**INDAGINE GEOLOGICA PER
L'INDIVIDUAZIONE DI FENOMENI FRANOSI**

**NELLA ZONA COMPRESA TRA LE LOCALITA'
STAZZONA/ SAN BERNARDO in Comune di VILLA
DI TIRANO(SO)E DOSSO di TIRANO(SO).**

PERICOLI PER LA CIRCOLAZIONE del tracciato in progetto in aree a RISCHIO FRANE, CADUTA MASSI e colate detritiche /debris flow nei CONOIDI di San Bernardo-GANDA-val TIGOZZI.

Sotto(da progetto esecutivo): prevista rotonda e ponte di ingresso a "TIRANO CENTRO",da via argine del POSCHIAVINO, rotonda in mezzo al conoide di Ganda-con devastazione ambientale e pericolo colate detritiche dal conoide.

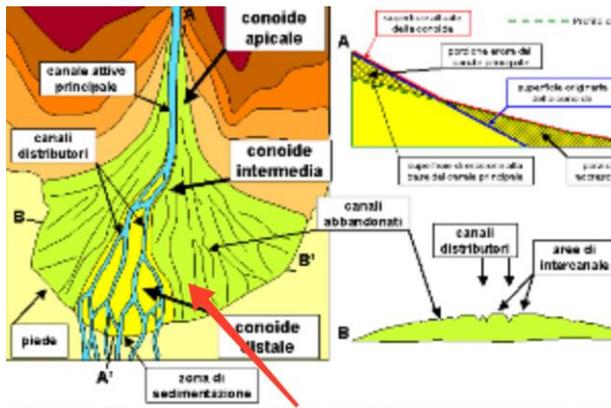
La rotonda e strada in mezzo al conoide di Ganda con rischio esondazione e colate detritiche e vittime, come a CHIAREGGIO. La rotonda è soggetta a pericolo di esondazione dal conoide valle di Ganda (da La Prov. 31/07/2021) Il geologo Azzola, geologo di SONDRIO, perito incaricato dalla Procura per il torrente Nevasco a Chiareggio: " il fenomeno è quello che, sempre più, si verifica in valle negli ultimi anni, e parliamo del "debris flow"-quanto accaduto sul Perandrone è la fotocopia di quanto accaduto a Chiareggio...In pratica intense precipitazioni investono il corso d'acqua, ne dilavano le pareti e, materiale fangoso misto a detriti, tant'è che si parla di colate detritiche, cominciano a scivolare a valle...Queste colate viaggiano anche a 100 km/h e se intersecano una strada, un ponte, sono guai"... "in val Malenco lo scorso anno ci furono 3 VITTIME". Mi pare evidente che è ASSURDO e improponibile posizionare una strada con rotonda nel conoide, va collocata verso l'Adda e consentito il deflusso di piene e colate detritiche, che depositandosi nell'area tra conoide e Adda non costituirebbero un pericolo per la circolazione stradale e per il cantiere durante i lavori.

Lo svincolo e’ previsto dal progetto esecutivo in fondo alla zona industriale, con rotonda posizionata nel conoide di Ganda-con pericolo di colate detritiche. LO SVINCOLO SAREBBE OPPORTUNO SPOSTARLO IN VIA DELL’ARTIGIANATO.

Figura 42: Planimetria dell'area della confluenza tra Adda e Poschiavino con indicazione degli invasi presenti a monte che limitano la potenziale capacità di trasporto solido in alveo

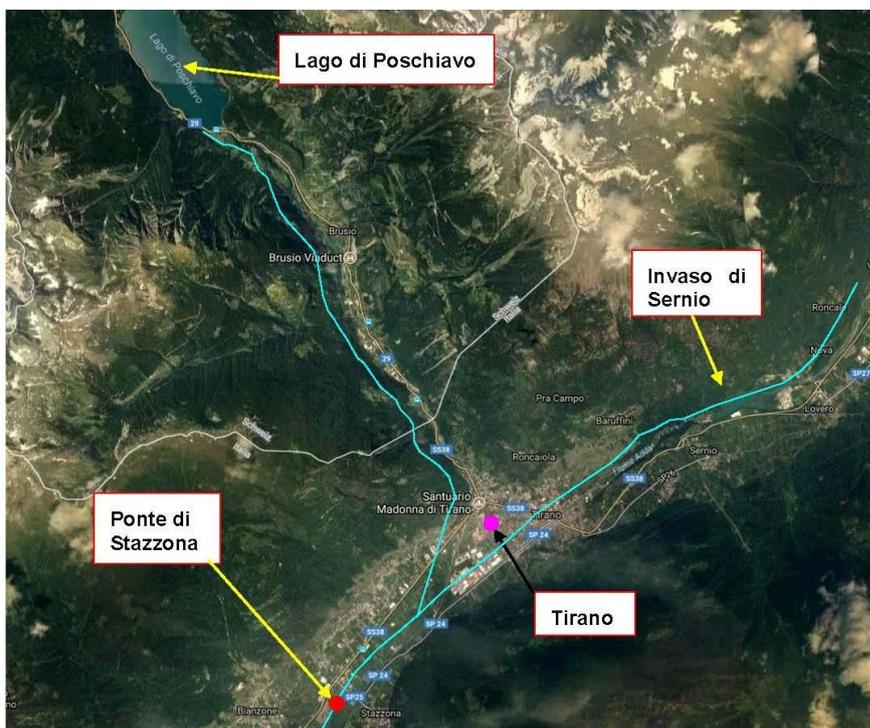
(*) Non si tiene conto che tra il lago di Poschiavo e Tirano vi sono delle valli laterali ,valle del SAENT e valli minori, che possono essere interessate da nubifragi e frane, quindi le ipotesi sono fantasiose e frutto di palese sottovalutazione del rischio.

Ritengo inaccettabile l’ affermazione “Tale analisi volutamente non tiene in considerazione di possibili eventi catastrofici come l’alluvione avvenuta in Valtellina nel 1987” in quanto considerati i cambiamenti climatici gli eventi come quelli del 1987, possono ripetersi con maggiore frequenza e vanno considerati a livello precauzionale in una zona già critica .

“Tale analisi volutamente non tiene in considerazione di possibili eventi catastrofici come l'alluvione avvenuta in Valtellina nel 1987 in quanto per eventi di tale portata, totalmente imprevedibili, le problematiche sarebbero di scala molto maggiore e diverse dal solo trasporto solido di fondo in alveo.”

Sotto:DELIMITAZIONE DELLE FASCE FLUVIALI PIANO STRALCIO PER L'ASSETTO IDROGEOLOGICO (PAI)

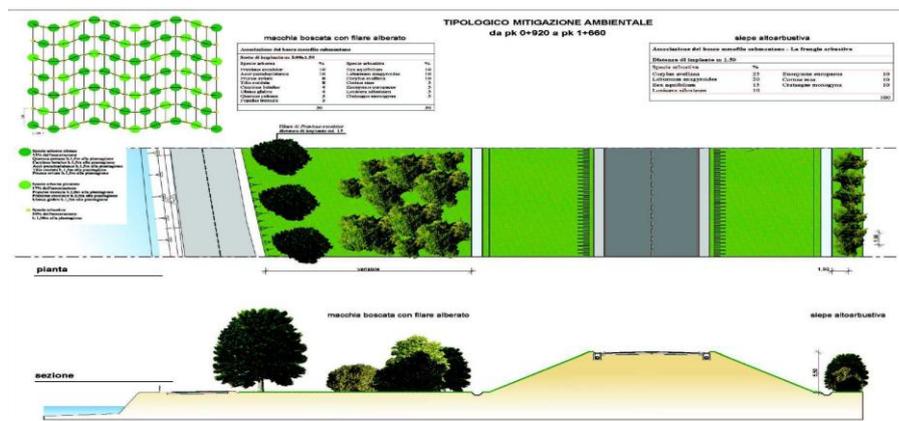
Dalla planimetria sopra riportata, si evince che un'ampia zona tra TIRANO e Stazzona è collocata in fascia A (la più pericolosa) e in fascia C, quindi a rischio esondazione, anche tra San Bernardo e Stazzona il rilevato stradale previsto modifica significativamente la possibilità di espansione delle piene in fascia C. Le variazioni al grado di sicurezza in sinistra idraulica, sono incomprensibili (essendoci sia la possibilità di realizzare la nuova strada inglobando la sp 24 mantenendo la stessa quota - considerato che il muro arginale a destra è stato recentemente appositamente rialzato a protezione delle piene - oppure il nuovo tracciato può essere realizzato in destra idraulica o su viadotto), considerato il possibile incremento della possibilità di esondazione sul lato destro molto urbanizzato.

Sopra da elaborato Anas: il tratto Stazzona/San Bernardo, il progetto esecutivo prevede un rilevato, più alto 3 m rispetto all'attuale sp. 24, quindi più alto dell'argine destro Adda.

SOLUZIONI TECNICHE ALTERNATIVE

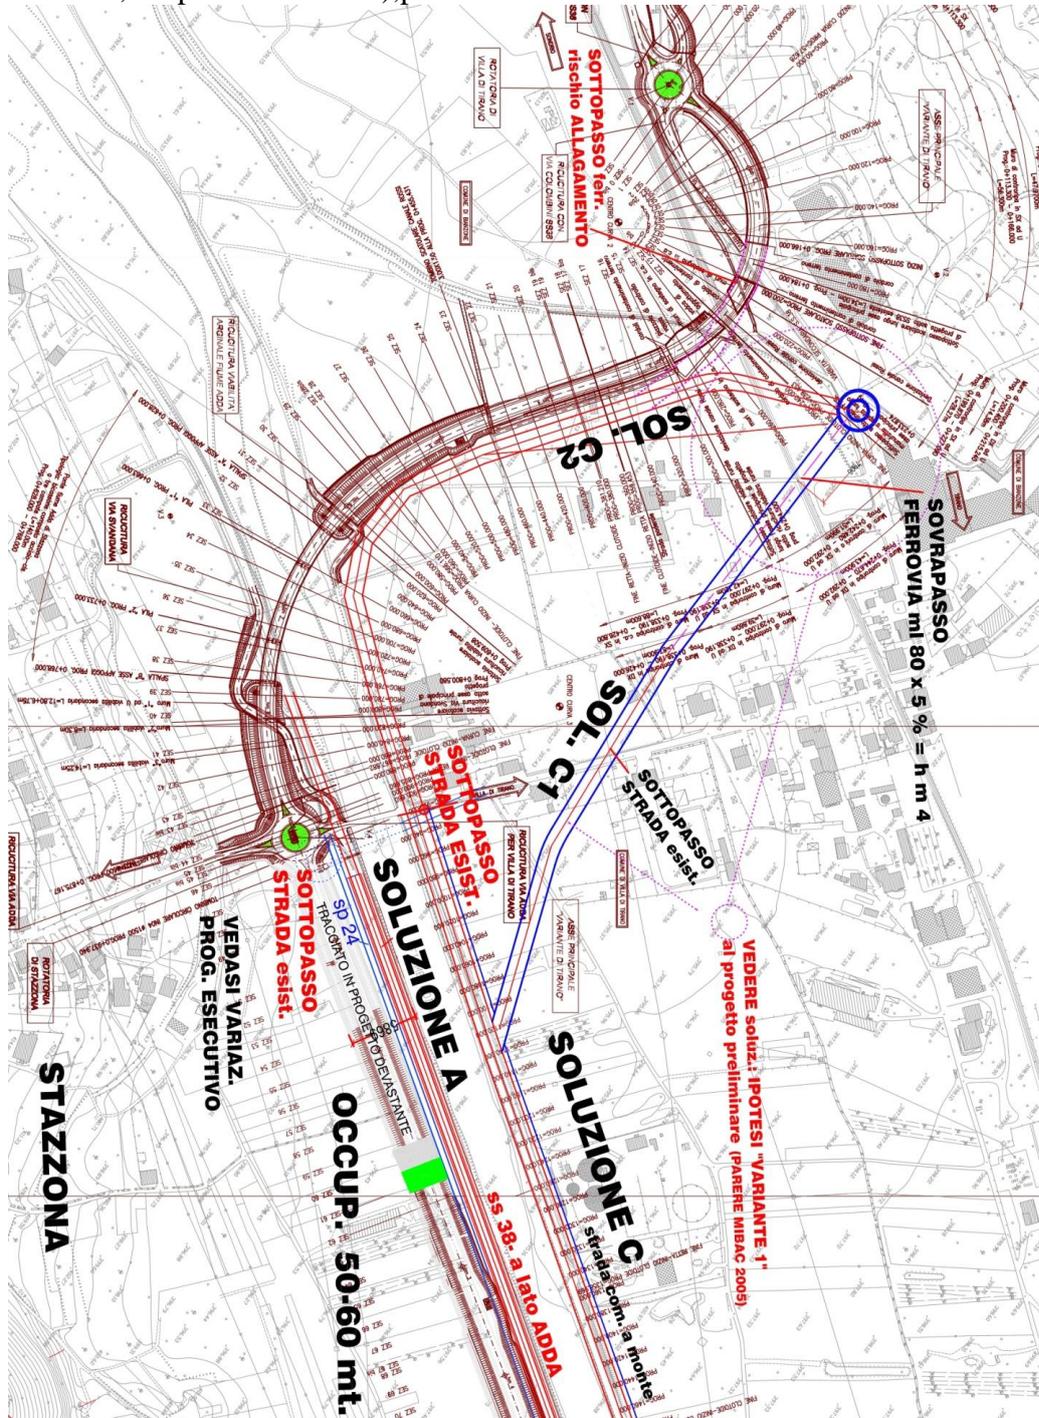
Sotto la soluzione che propongo- Tra Stazzona e San Bernardo la VARIANTE ss38, SI POTREBBE COLLOCARE in DESTRA ADDA-soluzione C(strada comunale esistente, da spostare a monte), per non interferire con area PAI.

POSSIBILE MODIFICA CON VARIANTE IN CORSO D' OPERA.

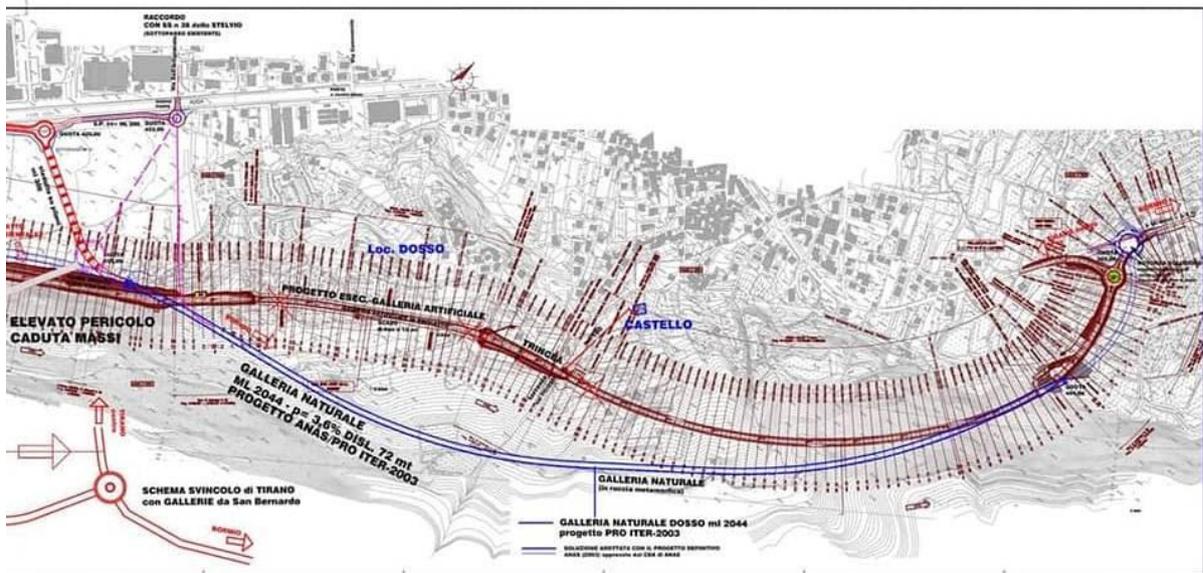
Per evitare i rischi e l' occupazione delle fasce PAI, con variante in corso d' opera si potrebbe realizzare la galleria Dosso, di cui al progetto definitivo di PRO ITER di 2044 m, essendo progetto definitivo già approvato dal CDA di ANAS e' cantierabile in 6 mesi (tempi progetto esecutivo variante Tramezzina-CO- stessa Impresa INC) , lavori fattibili in tempi certi 2/3 anni (vedasi appalto con galleria CASTELBELLO-COLSANO- lavori in corso sempre ss38 dell Stelvio- vedere anche i costi. **Poi al posto della Bianzone/Tirano, di realizzare la tratta CAMPONE/LOVERO di cui c'e' già' il progetto definitivo di PRO ITER-approvato dal CDA di ANAS(in 6 mesi si fa' l' esecutivo e lavori in 2/3 anni), a sud di TIRANO, si amplia la sp 24 inglobandola nel nuovo tracciato,** (come richiesto anche con prescrizione dal Comune di VILLA. Si realizza il tratto a nord con collegamento da via dell' Artigianato (con nuovo ponte come previsto dal PGT di TIRANO), funzionale e indipendente dal tratto TIRANO/BIANZONE, da rivedere totalmente per evitare l' occupazione fasce PAI, non consentita dalle norme PAI, e palese aumento del rischio esondazione in destra ADDA a VILLA CON ABITAZIONI e ATTIVITA', tracciato improponibile non rispettando le prescrizioni in Gazzetta Ufficiale del Comune di Villa, di Regione Lombardia e le normative PAI .

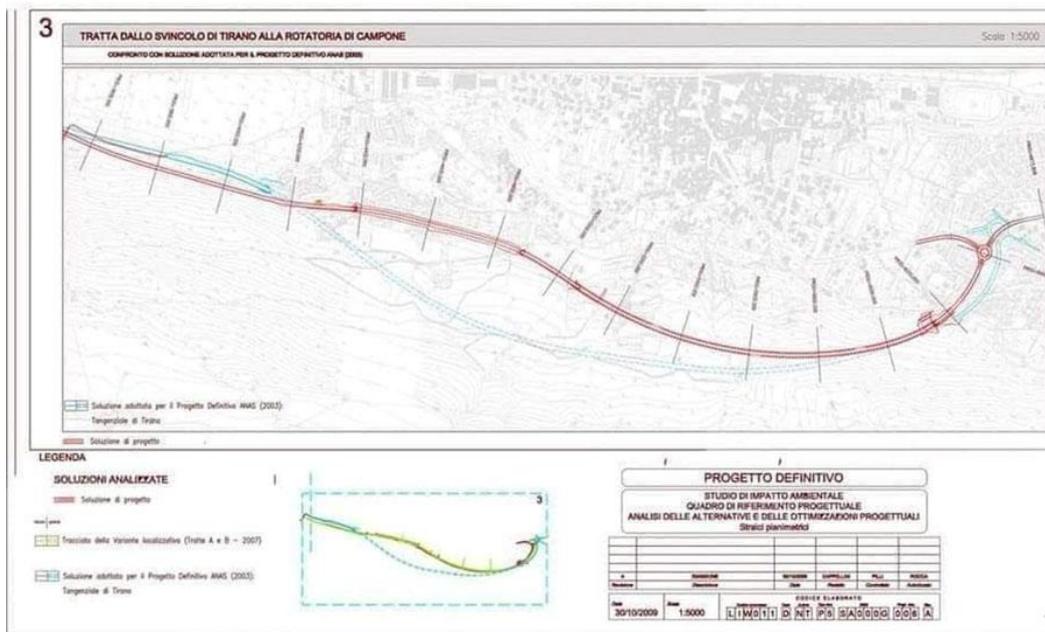
In blu/azzurro= GALLERIA DOSSO di 2044 m, progetto PRO ITER, approvato dal CDA di ANAS. Notare sin.: il tracciato collocato distante dal pendio a rischio frane lasciando vallo protettivo.
